# 改善箇所説明図

(2010-2011年式 FSR34, FTR34, FTS34, FVR34, FVZ34)

FVR34 左側面視

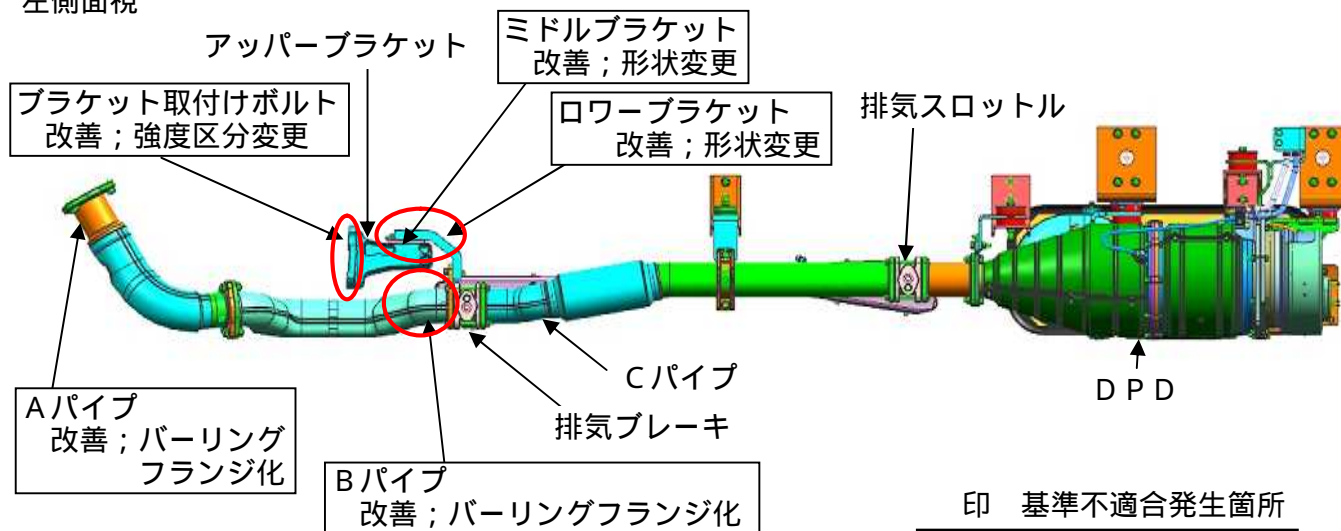
中型トラックにおいて、排気管の構造が不適切なため、エンジン回転による共振、および冷熱の繰り返しにより排気管に過大な入力が発生し、排気管、排気管ブラケット、クランプ等に亀裂が生じることがある。そのため、そのままの状態で使用を続けると、最悪の場合、騒音が増大するおそれがある。

全車両、排気管、排気管ブラケット、クランプを対策品に交換する。尚、対策部品の準備に時間を要し、車両型式毎に不具合発生箇所が異なるため、不具合件数の多いものから恒久対策を行う。

暫定対策; 排気管周辺より異音が発生している等、異常を感じた場合には点検を行い、不具合部位に亀裂が確認された場合は、新品に交換または修理を行う。
